改善箇所説明図

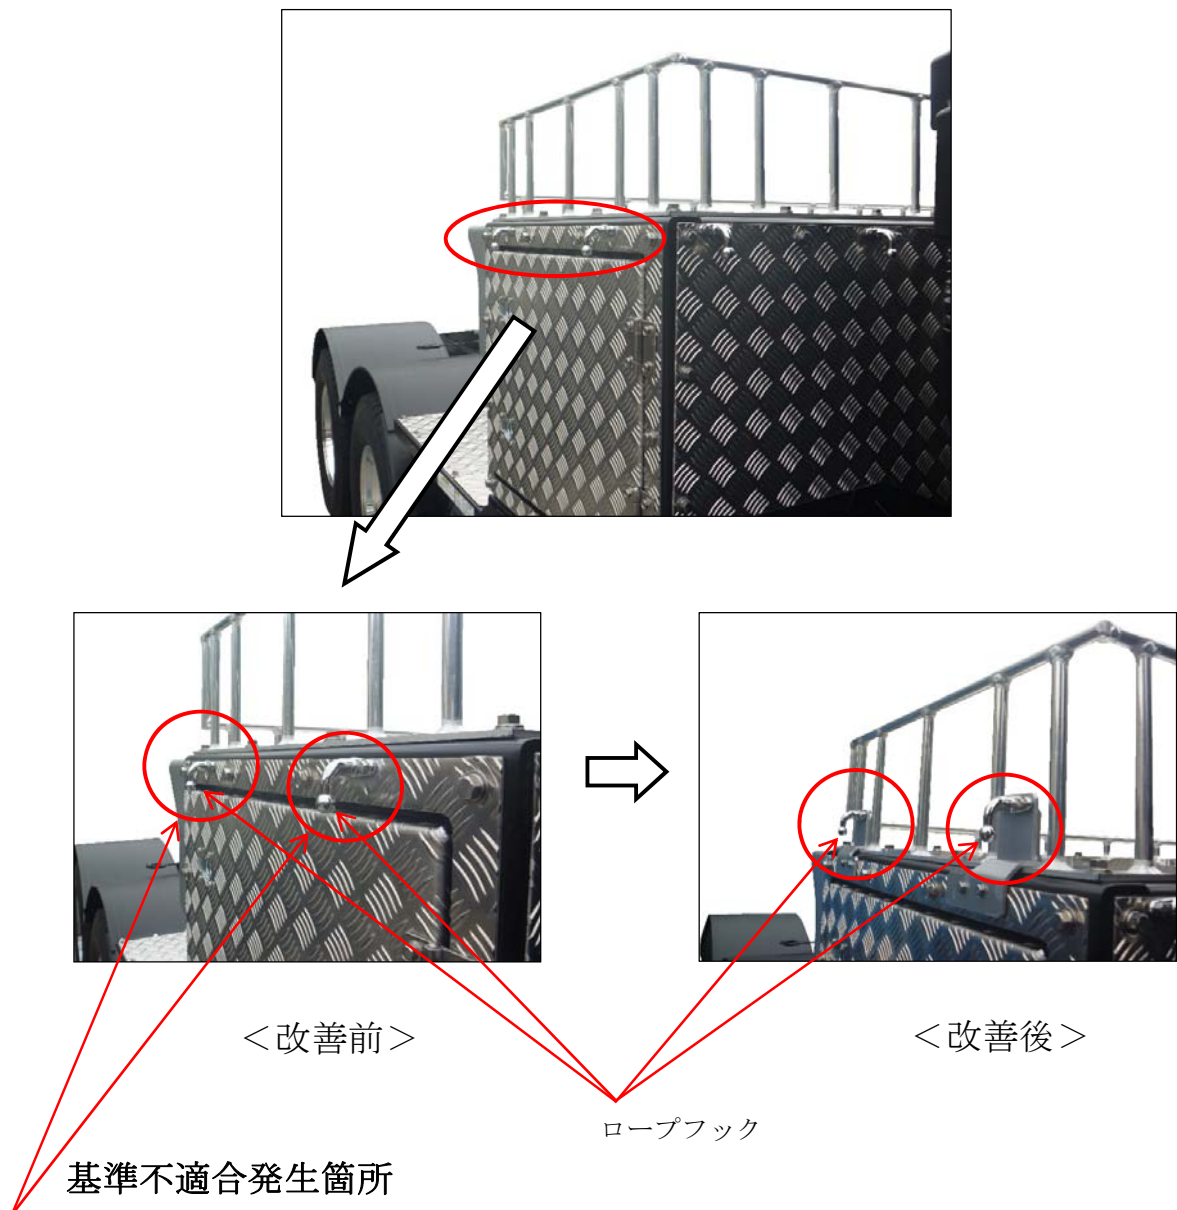
トラクタのプラットホーム上部に架装した大型棚右側面のロープフックにおいて、取付け指示が不適切なため、車両の全幅が道路運送車両の保安基準に適合しない。

全車両、ロープフックにブラケットを追加し、適切な位置に移設する。

識別：車両側面に装着のロープフックが、内側方向に移設されているため外観から容易に識別できる。
